Para los Usuarios de los equipos imageCLASS MF5960dn/MF5950dw/D1350

Fenómeno

Contramedida

Figura 1

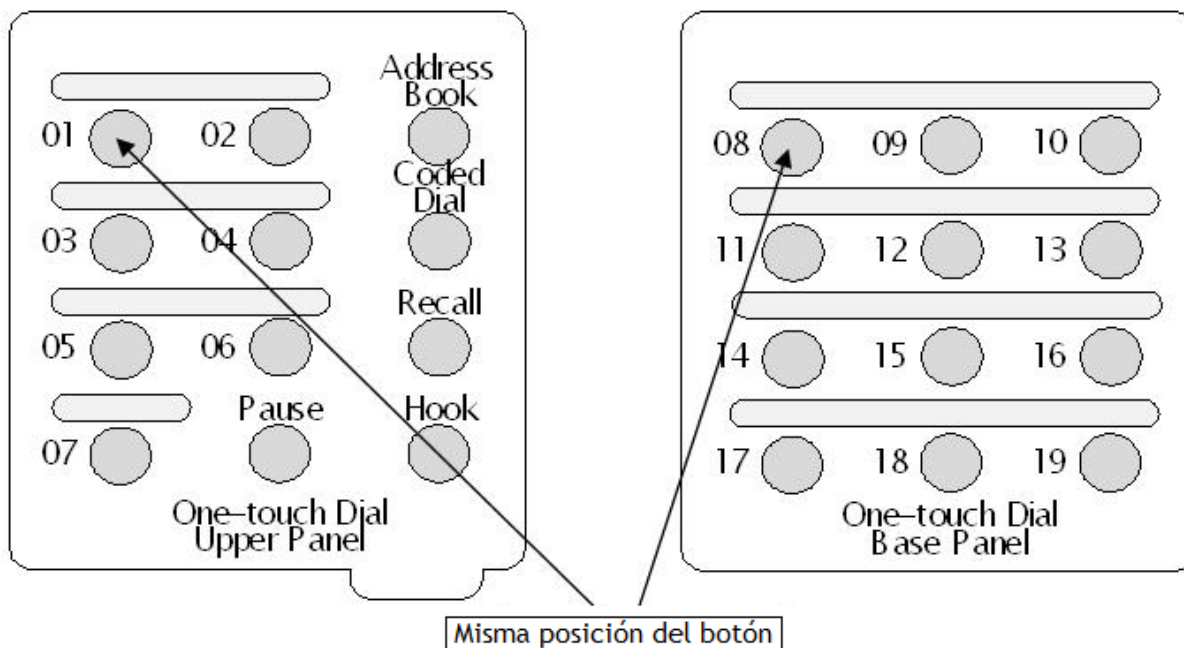
Cuando una tecla de marcado de un solo toque se utiliza para seleccionar el destinatario, hay una ligera posibilidad de que un destinatario diferente a al que se pretendía elegir pueda ser seleccionado. Si en el botón Inicio se oprime sin confirmar el receptor visual en el panel de control, el fax puede ser enviado a un destinatario no deseado. Esto puede ocurrir cuando la señal de apertura / cierre del panel de un solo toque, no se detectó con precisión. Por ejemplo, si se oprime la tecla marcado de un solo toque 01, la tecla de Marcado de un solo toque 08 (que se encuentra en la misma posición que la 01 cuando se abre el panel de un solo toque) se puede seleccionar sin darse cuenta como se muestra en la Figura 1.

El fenómeno anterior se elimina mediante la actualización del firmware de su producto imageCLASS MF5960dn/MF5950dw/D1350. Si la versión del firmware del panel es 02.49 o anterior, es esencial que descargue la última versión del firmware para su modelo imageCLASS del sitio web de Canon EE.UU.. Para descargar la última versión del firmware, por favor use los enlaces que aparecen a continuación para su modelo específico de imageCLASS, a continuación, seleccione el sistema operativo y busque en la sección Firmware>.

Figure 2

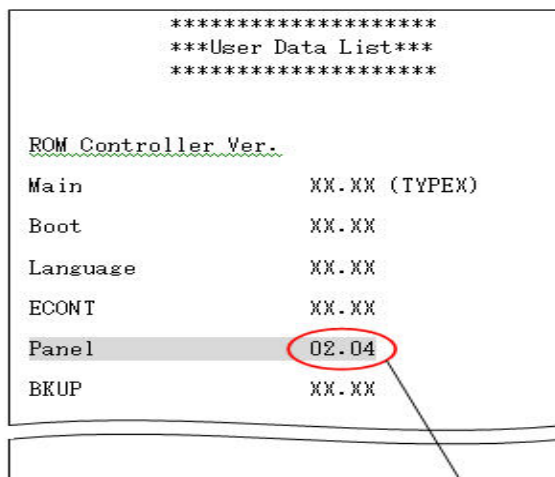
Confirme la versión del firmware del panel sobre la lista de datos de usuario visualmente. Si la versión del firmware del panel es 02.49 o anterior, por favor, realice la actualización del firmware. (Figura 2 muestra una versión que requiere la actualización de firmware.) Si la versión del Panel es 02.50 o posterior, no hay necesidad de llevar a cabo la actualización del firmware, ya que la actualización ya se ha aplicado.

If the Panel firmware version is
02.49 or earlier, please perform
the firmware update.
